— 日立マイクロコンピュータ技術情報 —

題 目	SH7727ハードウェアマニュアル訂正 (端子の説明)		発行番号	TN-SH7-365 A	
			分類	1. 仕様変更 ② ドキュメント訂正追加等 3. 使用上の注意事項	
適 用 製 品	HD6417727	対象ロット等	SH7727 ハードウェア マニュアル ADJ-602-234	Rev.	有効期限
		全ロット		関連資料	第 1 版

1. SH7727ハードウェアマニュアル 第1版 ADJ-602-234 ページ: 1-8 ~ 1-18

図 1.2 ピン配置図 (FP-240B)

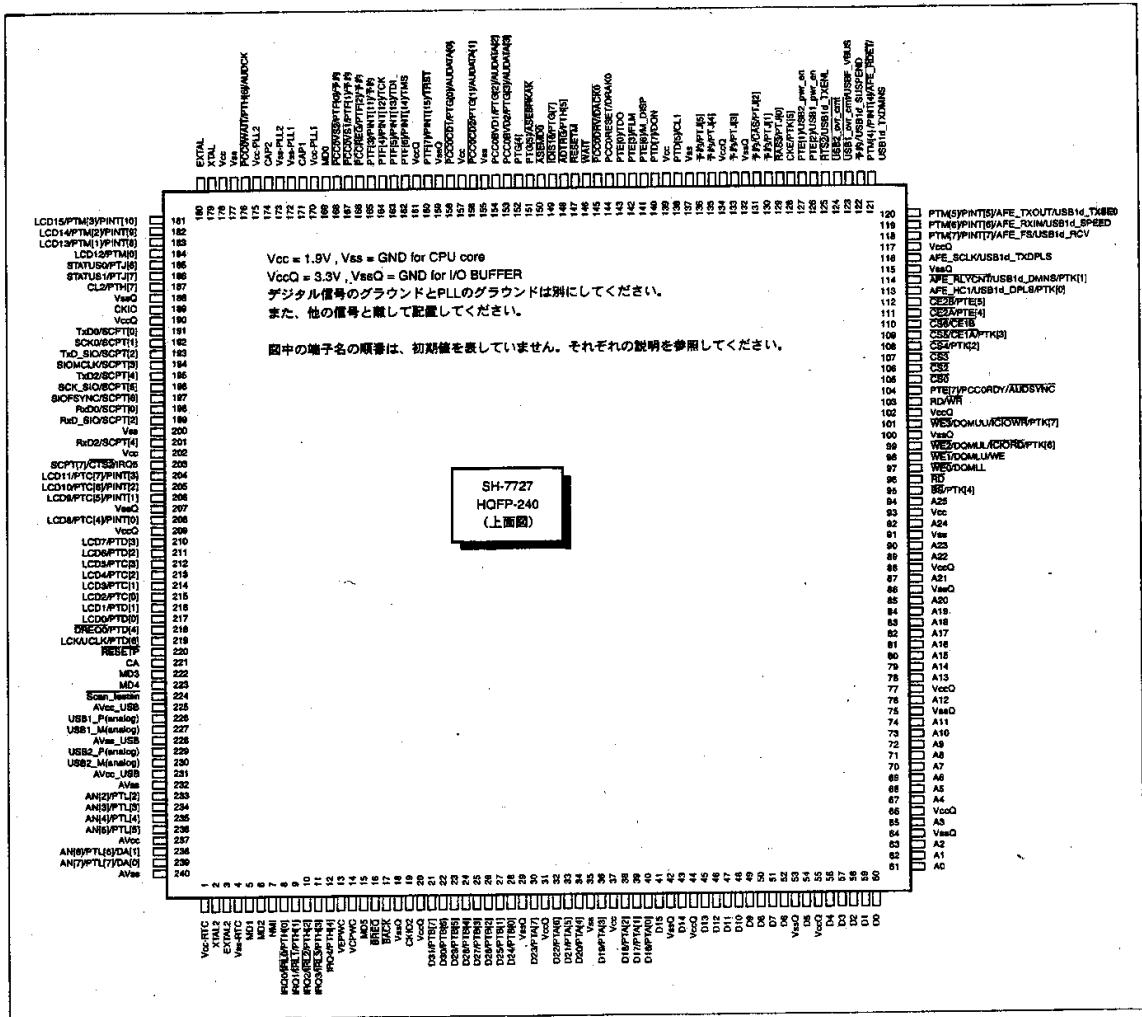
【誤】 「1.3 端子の説明」 の全て

【正】 本技術情報の2ページ目以降に示す「1.3 端子の説明」に差し替え
